VOLUME 4.3 ANNEXES DE L'ETUDE D'IMPACT SUR L'ENVIRONNEMENT ET LA SANTÉ

Parc éolien de Saint-Igeaux

Octobre 2019 - Version n°2

Annexe 1 : Réponses aux courriers de servitudes

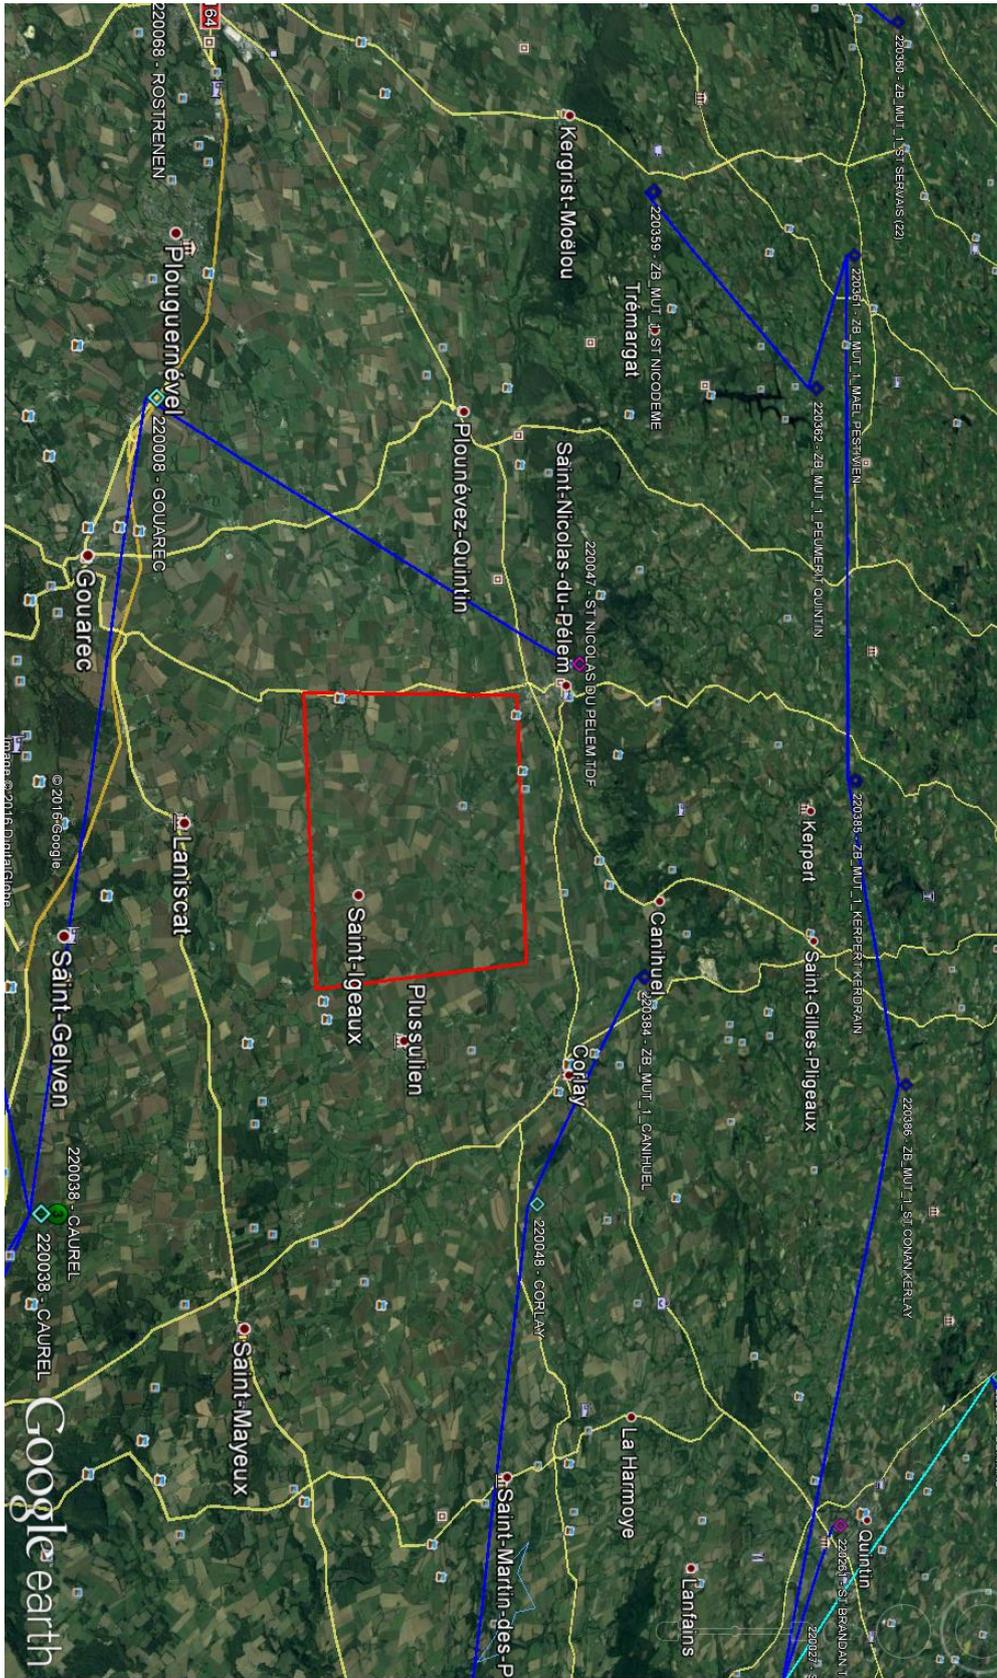
Vous trouverez ci-joint un plan de la zone étudiée (en rouge) ne comportant aucun de nos faisceaux hertziens (en bleu).

À ce jour, votre projet n'impacte à priori pas le réseau de transmission hertzien SFR.
